CLUB DES SPORTS DE RIMBERLIEU

AUDIT ACCESSIBILITE DES BATIMENTS AUX PERSONNES HANDICAPEES

Dossier : 2112151V0000002

Date du rapport : 22/12/2022

Photo marche intérieure court de tennis

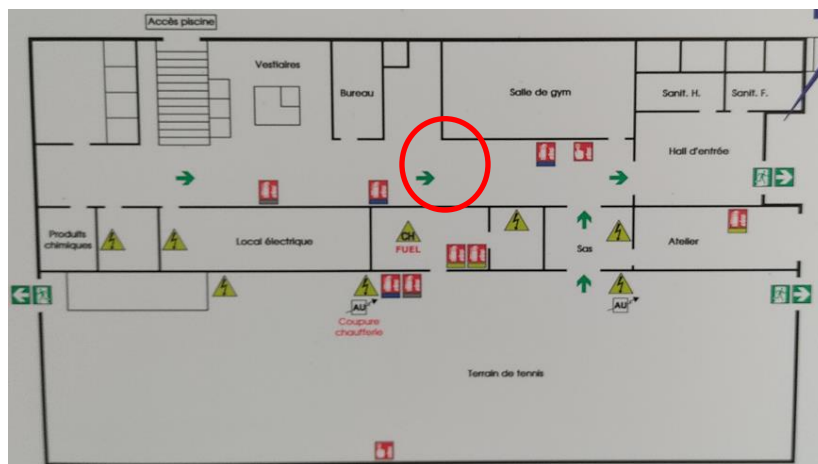
Remarque N°5 :

Présence d'une marche intérieure donnant accès au court de tennis.

=> Nous recommandons la création d'une rampe intérieure donnant accès au court de tennis.

La rampe respectera les dispositions suivantes :

- jusqu'à 10 % sur une longueur inférieure ou égale à 2 m ;*
- jusqu'à 12 % sur une longueur inférieure ou égale à 0,50 m.*

La largeur de la rampe sera de 1,20 m.

[Localisation bloc portes](#)

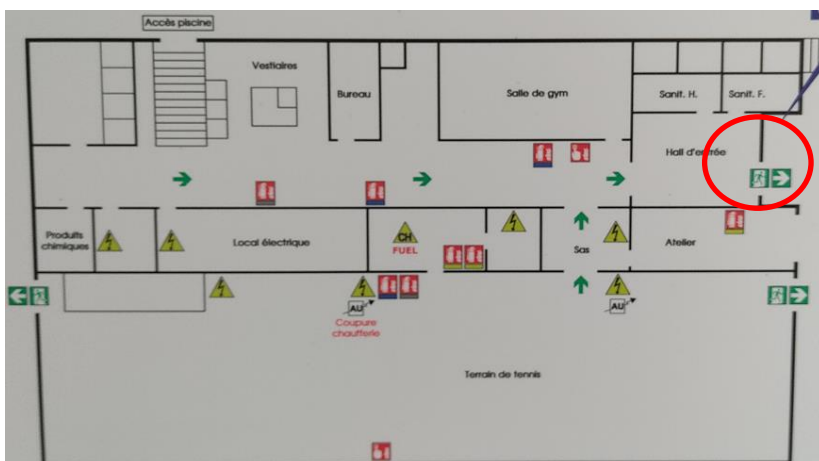
Remarque N°10 :

- Bloc portes du hall d'entrée et menuiserie attenante à remplacer :

Accessibilité des Personnes à Mobilité Réduite à assurer : la largeur nominale du vantail principale doit être de 0,80 m soit une largeur de passage utile minimale de 0,77 m.

Localisation bloc portes à remplacer

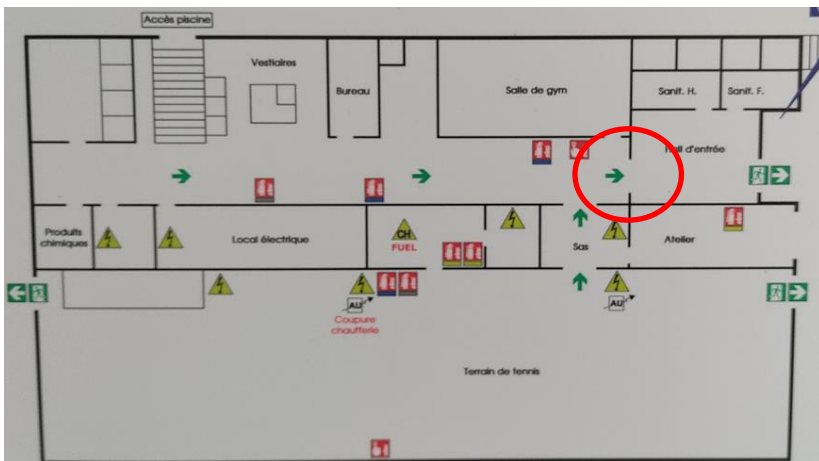
Remarque N°11 :

- Bloc portes sas hall d'entrée à remplacer :

Accessibilité des Personnes à Mobilité Réduite à assurer : la largeur nominale du vantail principale doit être de 0,80 m soit une largeur de passage utile minimale de 0,77 m.

Localisation bloc portes à remplacer

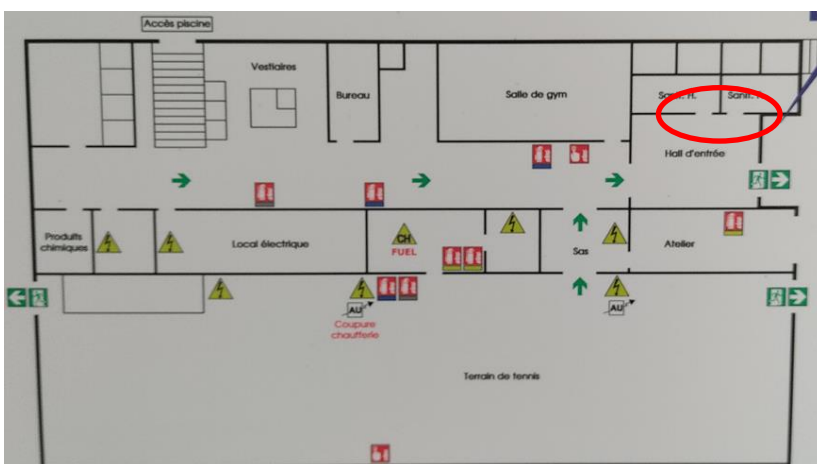
Remarque N°12 :

- Portes d'accès aux ensembles WC à remplacer :

Largeur de passage insuffisant pour Accessibilité des Personnes à Mobilité Réduite

Localisation bloc portes à remplacer

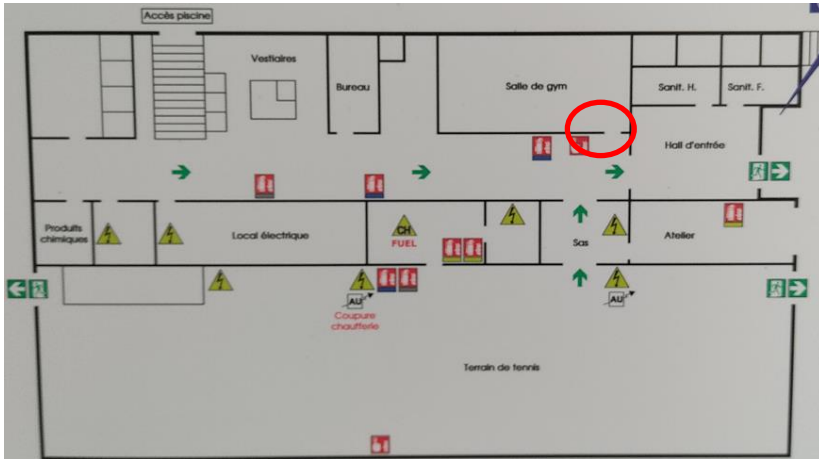
Remarque N°13 :

- Bloc portes du local gym / danse à remplacer :

Accessibilité des Personnes à Mobilité Réduite à assurer : la largeur nominale du vantail principale doit être de 0,80 m soit une largeur de passage utile minimale de 0,77 m.

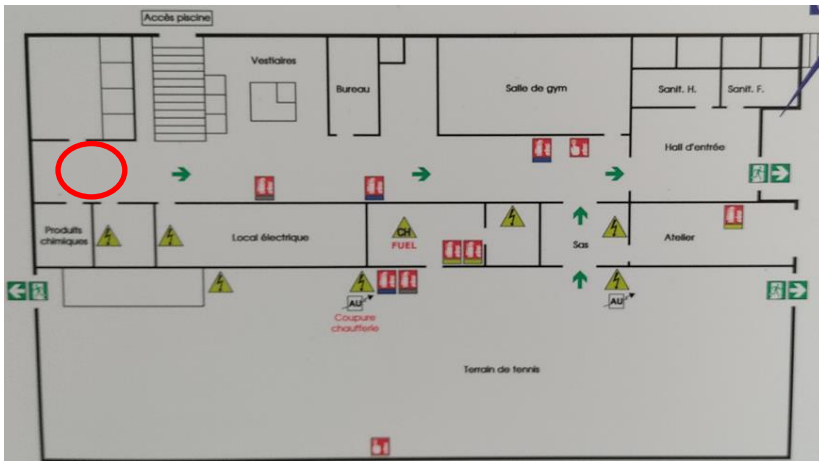
Remarque N°14 :

- Porte coulissante d'issue de secours véranda à remplacer :

Porte coulissante interdite

Localisation bloc portes à remplacer

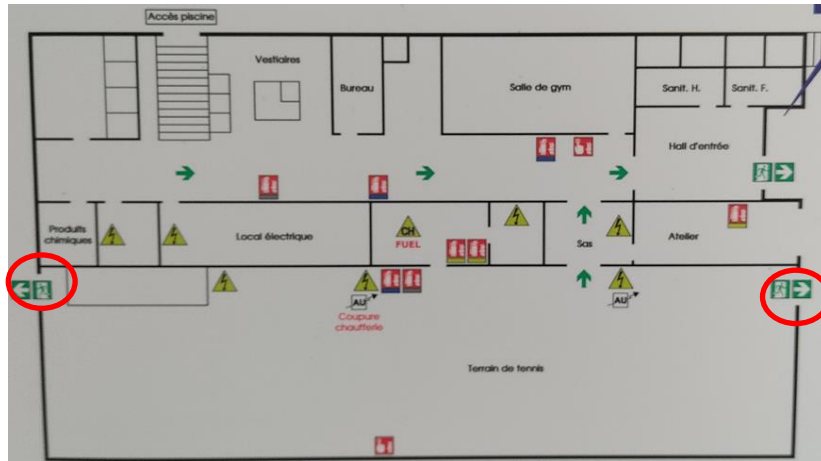
Remarque N°15 :

- Bloc portes dégagement arrière du bâtiment à remplacer :

Accessibilité des Personnes à Mobilité Réduite à assurer : la largeur nominale du vantail principale doit être de 0,80 m soit une largeur de passage utile minimale de 0,77 m.
